COMUNE DI ROCCA DI MEZZO

INTERVENTI A VALERE SUL FONDO COMPLEMENTARE AL PNRR
REALIZZAZIONE STADIO DEL FONDO NEI PIANI DI PEZZA
INTERVENTI PER L'AMMODERNAMENTO E LA MESSA IN SICUREZZA DI IMPIANTI SPORTIVI,
RICREATIVI E DI RISALITA (SUB-MISURA A.3.3) - CUP: E77H21012740001 - CIG: 9044870ED5
PROGETTO ESECUTIVO

Riscontro giudizio n° 4133 Regione Abruzzo

RELAZIONE DI INTEGRAZIONE

Di seguito si riporta la Carta degli Habitat allegata al Piano di Gestione della ZPS e dei SIC del Parco Regionale Sirente Velino, con indicazione della ubicazione dell'area di progetto e dell'area occupata dal parcheggio di Campo Felice.

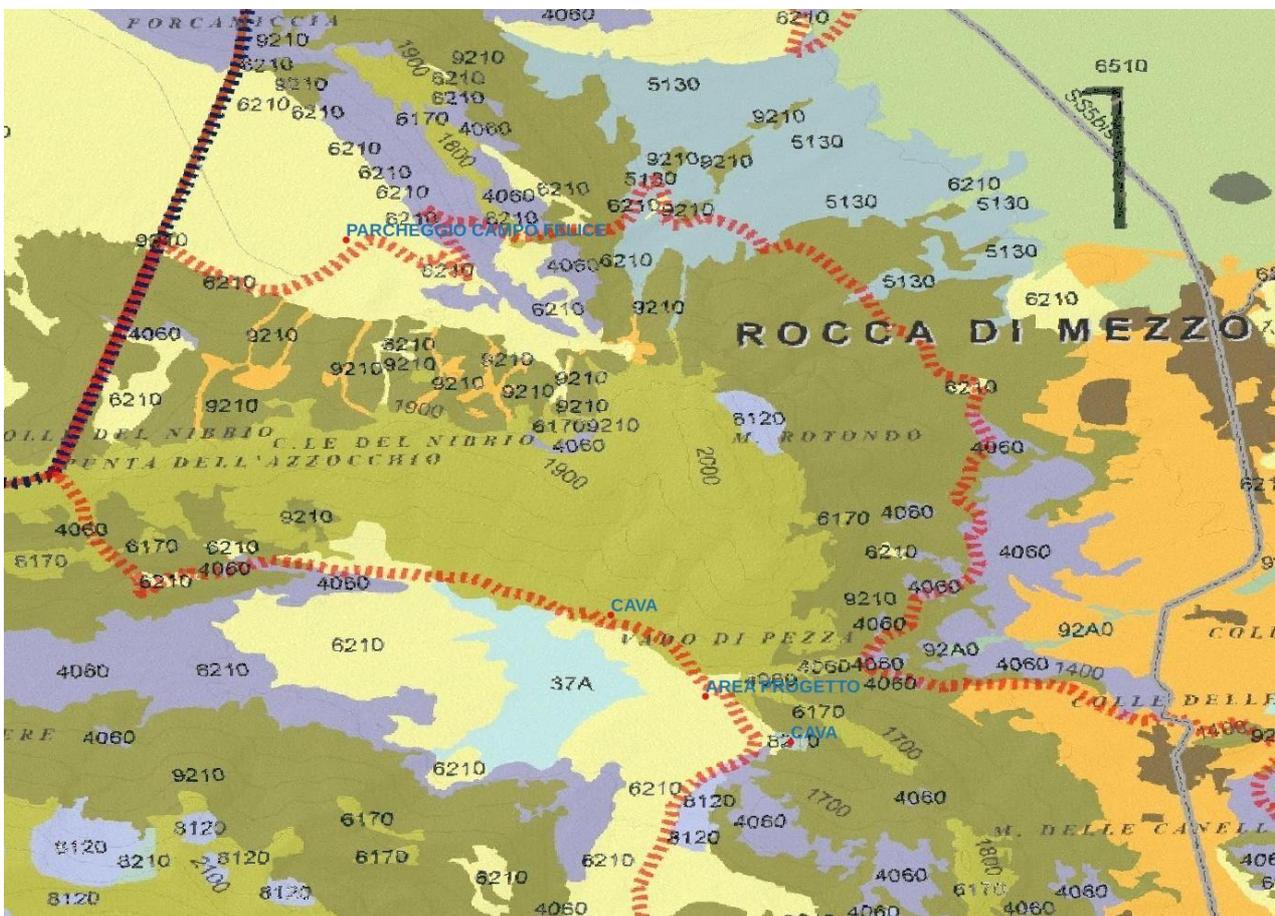
La Regione, tramite il Comitato di Coordinamento Regionale per la VIA, chiede di “*indicare con maggior dettaglio la metodologia ed i risultati dei monitoraggi effettuati, tra maggio e luglio 2022, in particolare in relazione alla presenza nelle aree di intervento e di cantiere*”:

- **Dell'habitat prioritario 6210* Formazioni erbose secche seminaturali e facies coperte da cespugli su substrato calcareo – Festuco-Brometalia), ancorché evidenziata dal Corine Land Cover ad una scala più grande**

L'area interessata dall'intervento, e dai lavori finora eseguiti, è ricompresa nell'habitat 6210 indicato, come già evidenziato in precedenza e come facilmente riscontrabile nello stralcio cartografico della Carta degli habitat allegata al Piano di Gestione della ZPS e dei SIC del Parco Regionale Sirente Velino più avanti riportata, ma tale area è costituita da un sito estrattivo di breccia dismessa, e relativa viabilità di accesso, che si estende per una superficie estremamente ridotta rispetto al contesto ambientale di appartenenza. La sua presenza si può pertanto considerare puntiforme all'interno di un habitat, il 6210, che ha una estensione significativa all'interno del bacino idrografico di Pezza, inferiore solo a quella degli habitat 9210 e 6170.

La copertura di tale habitat, nella cartografia sopra citata, include anche, tanto per restare nell'intorno dell'area interessata dai lavori, un altro sito estrattivo di maggiore estensione, nonché l'insieme dei rifugi, che per estensione planimetrica dei due edifici, delle loro pertinenze e dei parcheggi supera di gran lunga quella di intervento.

A puro titolo comparativo, si riporta anche l'esempio del parcheggio e del contiguo laghetto artificiale della piana di Campo Felice, ai piedi della stazione sportiva, esteso per una superficie 15 volte superiore a quella dell'area di intervento, che viene anch'essa classificata dalla cartografia suddetta come appartenente al medesimo habitat 6210,

Pertanto, tale metodologia di redazione della Carta degli habitat indica che in presenza di aree fortemente antropizzate, anche relativamente estese, si è attribuito ad esse l'habitat circostante, mentre la presenza di differenti habitat, anche di piccola estensione, è stata sempre evidenziata quando lo si è ritenuto necessario.

Infine, sempre con riferimento all'Habitat 6210, appare evidente ad una semplice osservazione dell'area di intervento che essa non è in alcun modo coperta dalla vegetazione che identifica l'habitat medesimo, in quanto la presenza di vegetazione è sporadica e quasi del tutto priva di cespugli e arbusti.

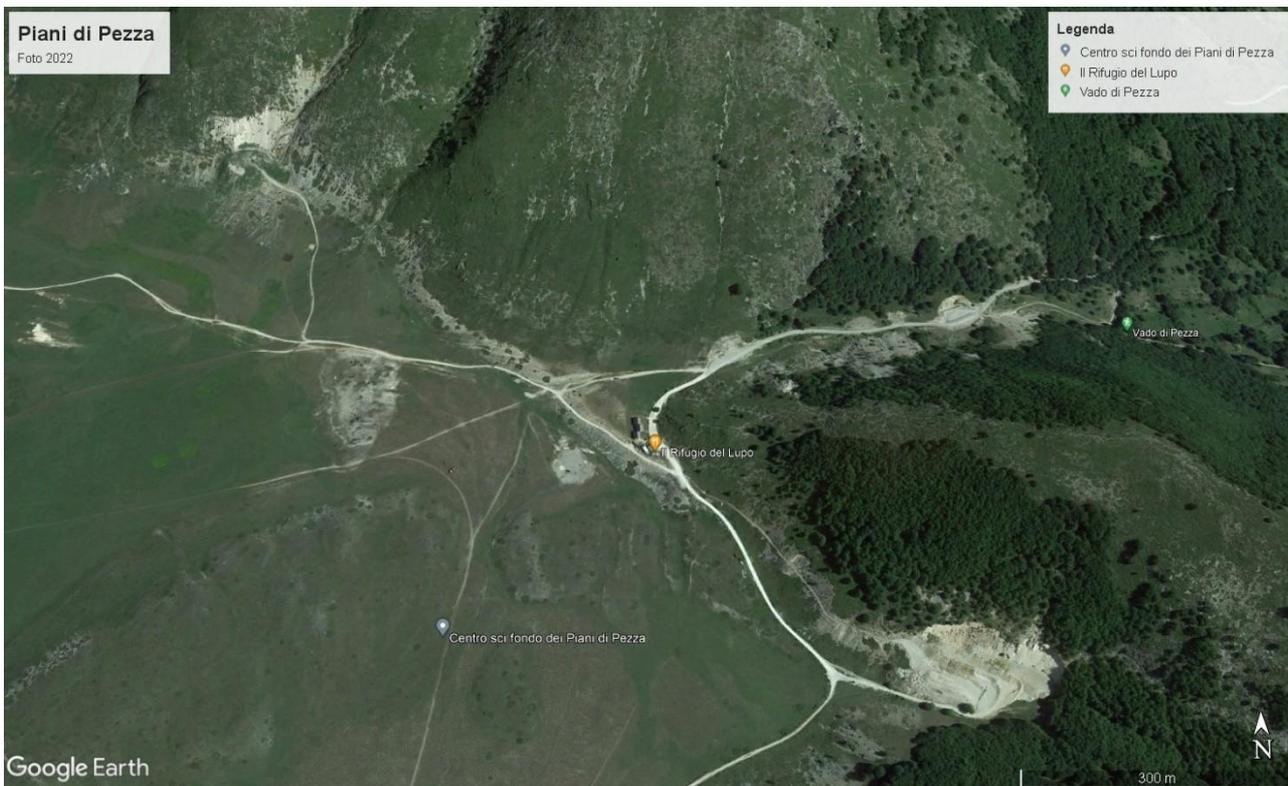
La Regione ha richiesto l'invio di "Documentazione di dettaglio descrittiva delle opere già effettuate", a cui far seguire "puntuale valutazione della loro eventuale incidenza". Orbene, la documentazione è riportata nell'elaborato fornito dalla Direzione Lavori, riportante dettaglio di:

La cava di breccia dismessa, coltivata negli anni compresi tra il 1954 e il 1984, presumibilmente per approvvigionamento di materiale da costruzione nell'ambito dello sviluppo edilizio degli anni '60, in cui nel pieno del boom economico l'Altopiano delle Rocche ebbe il suo momento di massima espansione turistica e infrastrutturale (impianti di risalita, alberghi, residence, infrastrutture varie). Ciò è oggettivamente dimostrato dall'esame delle foto aeree d'archivio reperibili sul sito della Regione, riferite sia all'anno 1954, in cui la cava non esisteva, e sia agli anni 1982 e 1985 in cui questa è invece molto evidente. Si osservi a tal fine di seguito la documentazione fotografica citata.

Foto 1954: non vi sono cave attive, e si nota un laghetto in posizione Ovest

Foto 1982: sono visibili, oltre alla cava in oggetto (al centro della foto), anche le altre due cave attive più prossime, inclusa quella in posizione Ovest, molto più ampia, a causa della quale si verificò il prosciugamento del laghetto visibile nella foto del 1954

Foto 1985: sono visibili tutte le cave dell'area

Foto 2022: per confronto oggettivo ed esauriente con le immagini precedenti a distanza di 37 anni

Pertanto si ritiene di poter confermare, senza alcun dubbio di sorta, che l'area di intervento ricade completamente all'interno del perimetro di una cava dismessa, non censita dalla regione ma coeva della altre cave circostanti, e del tutto analoga a queste. Si tratta di fatto di un'area classificabile come detrattore ambientale, seppur in fase di lenta ricolonizzazione con presenza molto sporadica di vegetazione pioniera autoctona.

Carta Tecnica Regionale Scala 1: 10.000 – L'Area di cava viene rappresentata priva di vegetazione

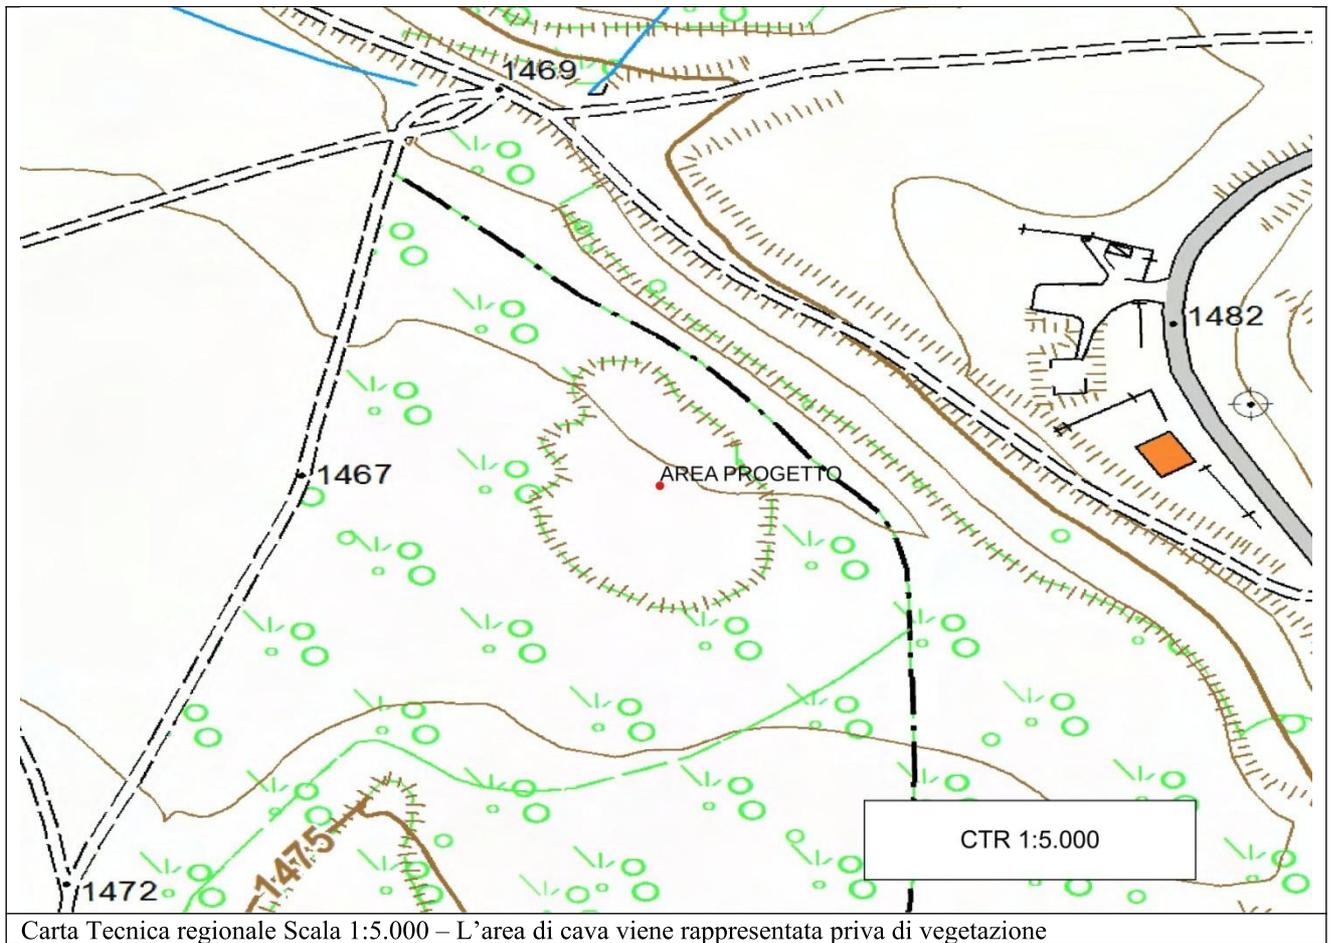
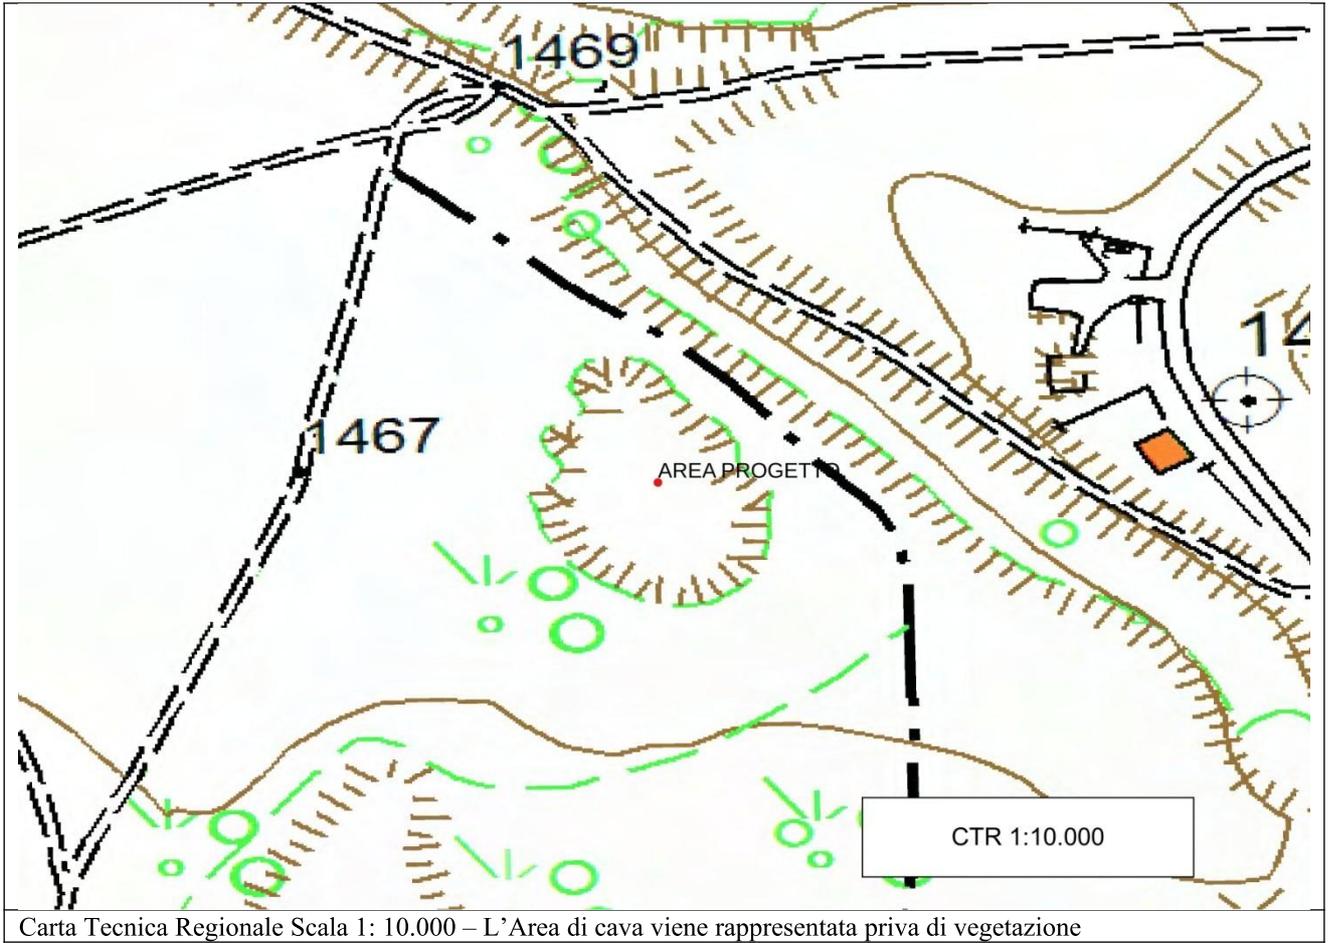
Viene sollevato il tema di una presunta contestazione da parte degli estensori riguardo alle misure di salvaguardia per le praterie montane, per le quali vige il divieto di trasformazione, mettendo in dubbio la cartografia ufficiale in quanto ritenuta a una scala inappropriata per la descrizione della realtà dei luoghi. Non si è in alcun modo messa in discussione la cartografia ufficiale, ma si è solo dato atto della circostanza per la quale l'area minima di rilievo cartografico non consente di evidenziare la cava all'interno della quale si andrà a realizzare il laghetto, estesa per appena 3.000 metri

quadri. A conferma di ciò si è portato l'esempio della altre cave circostanti, e in particolare di quella molto più estesa ubicata ad Est del sito di intervento, che la cartografia ufficiale classifica come "Bosco a prevalenza di faggio". Pertanto si è considerato che la cartografia ufficiale, proprio per il livello della sua scala, ricomprende il sito di intervento all'interno di un habitat classificato come "Praterie montane dell'Appennino centrale e meridionale", ma ciò non significa che automaticamente tutto ciò che è ricompreso in tale perimetrazione debba avere tale caratteristica. Una scala cartografica più alta, ossia più definita, dell'area consente di classificare con più dettaglio la tipologia di uso del suolo, come possono oggettivamente dimostrare casi concreti. Infatti, nelle Carte Tecniche Regionali a scala 1:5.000 e 1:10.000 tale area priva di vegetazione è debitamente individuata e segnalata, come si può facilmente osservare negli stralci cartografici di seguito riportati.
